LuK Service Info

Part Nr. 228 0209 11 – 280/280mm TGU6

TB1115

Info: New design / Neues Design / Nouvelle conception / Nuevo diseño / Nuovo disegno / Nuovo segno

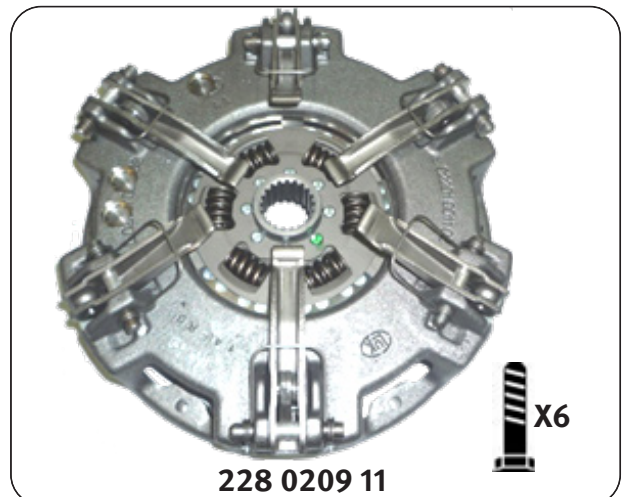
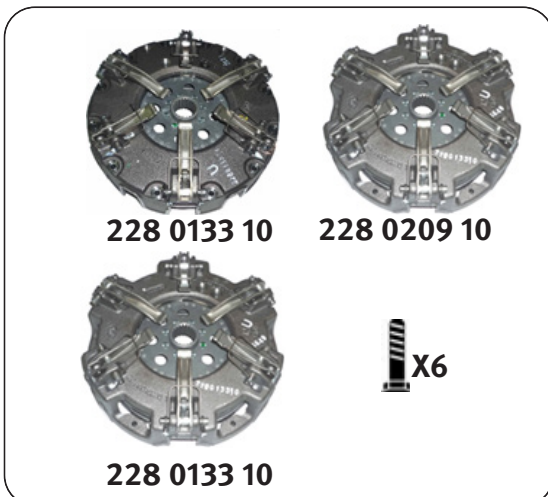
228 0209 11 replaces / ersetzt / remplace / sustituye a / sostituisce 228 0209 10 & 228 0133 10

This new design utilises the latest clutch technology, using a vented housing for improved cooling and heat dispersal. Fully interchangeable with existing clutches with no modifications required to vehicle or flywheel. A new fixation bolt set 411 0033 11 6 x M8 x 1.25 x 45mm + Conical washer is supplied with new designs to accommodate the lower housing.
